改善箇所説明図

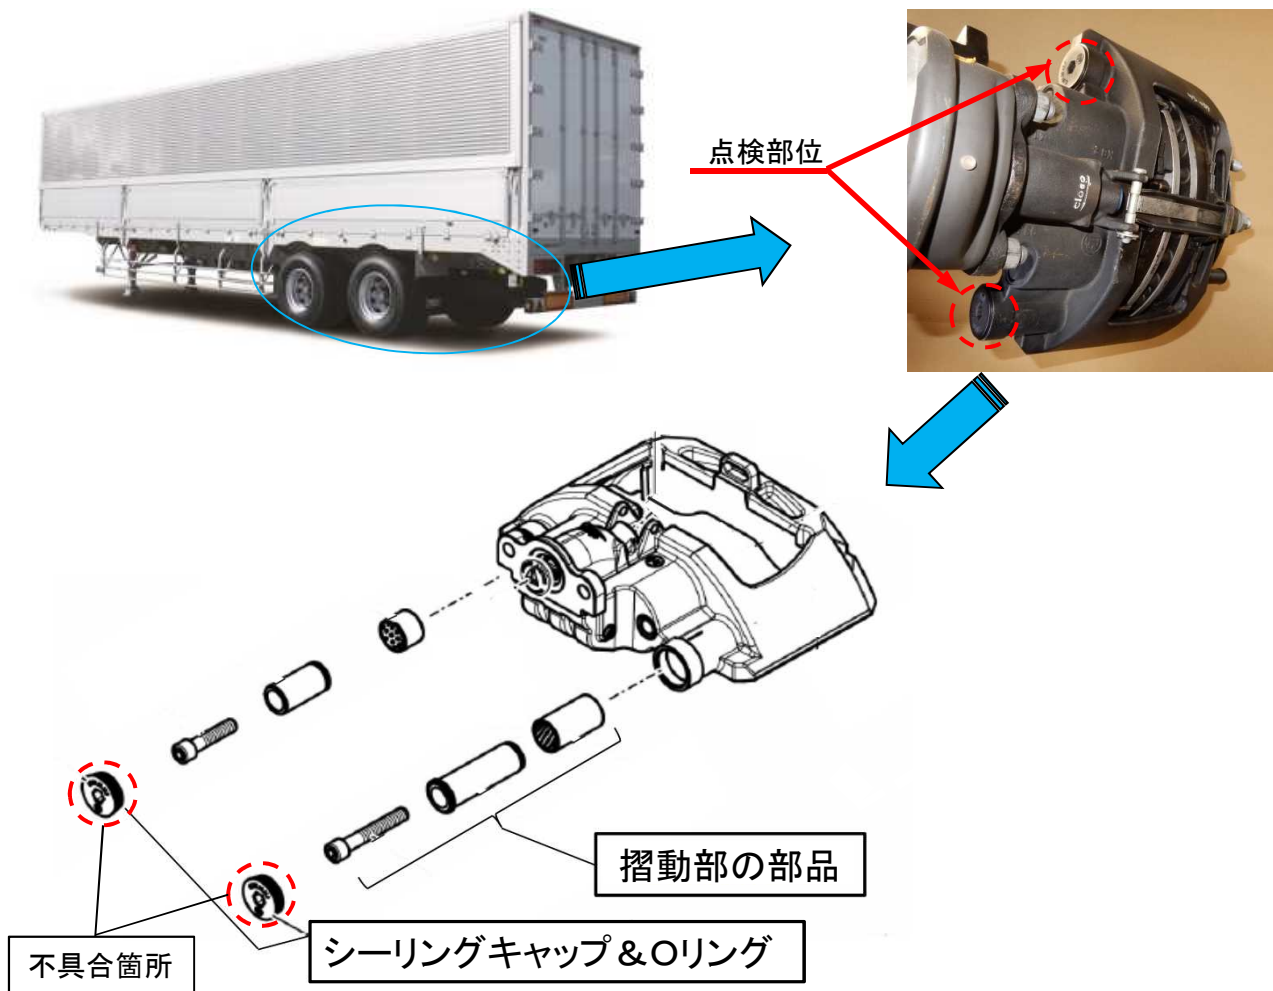
は、交換部品を示す

制動装置のディスクキャリパにおいて、シーリングキャップとOリングが損傷した状態で組み付けられたものがある。そのため、雨水等がキャリパ内部に侵入して錆が発生し、摺動部分が固着し、最悪の場合、制動力が低下するおそれがある。

全車両、ディスクキャリパを点検し、シーリングキャップが損傷している場合は、良品と交換する。また、キャリパ内部に錆が発生している場合は、摺動部の部品も合わせて良品に交換する。

識別：改善実施済車には、シーリングキャップ取付部付近に黄色ペイントを塗布する。
